改善箇所説明図

改善の内容

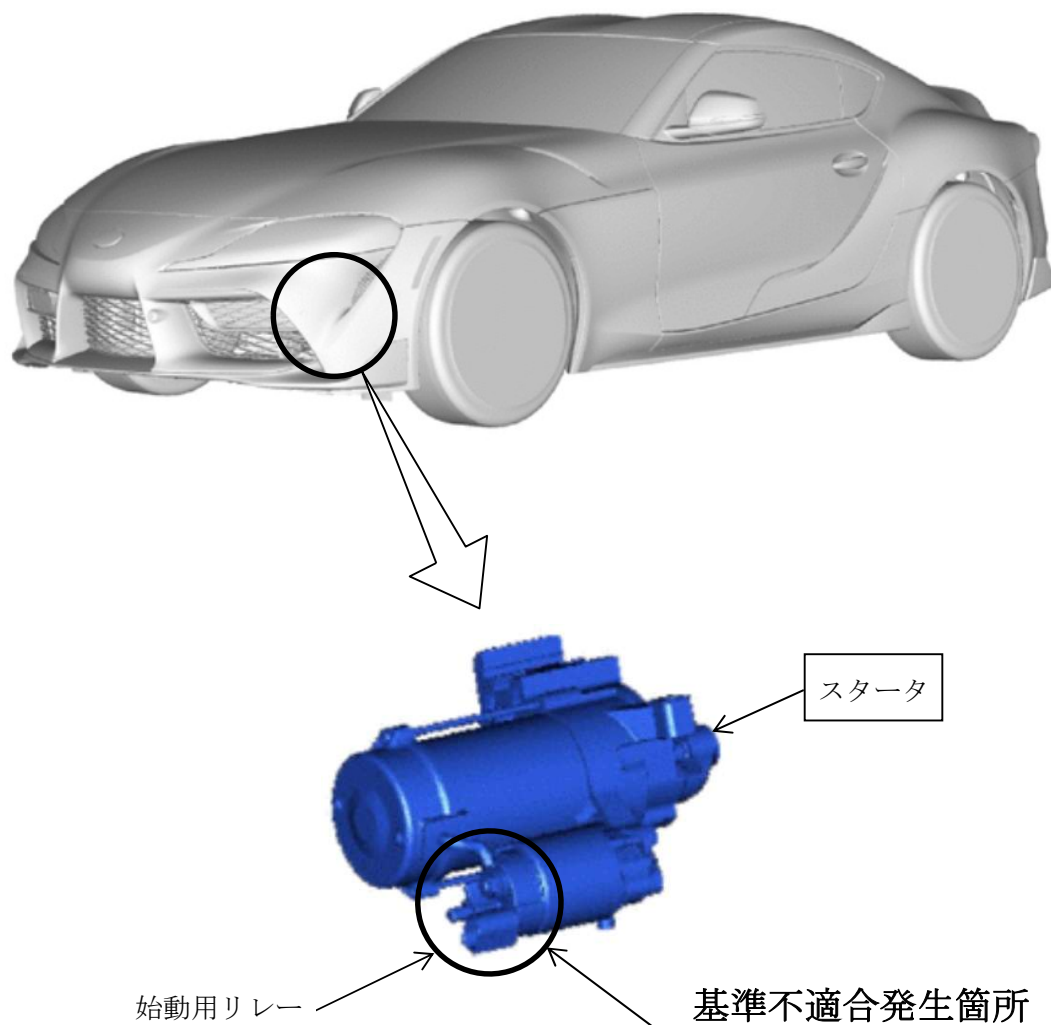
スタータにおいて、始動用リレーの耐久性が不十分なため、エンジン始動やアイドリングストップの繰り返しにより接点が異常摩耗して、接点部に摩耗粉が堆積することがある。そのため、そのまま使用を続けると、エンジン始動不能となったり、最悪の場合、スタータ起動時または走行時等、火災に至るおそれがある。

全車両、スタータを対策品に交換する。

識別：改善済車両には車台番号の末尾の上に黄色ペイントを塗布する。
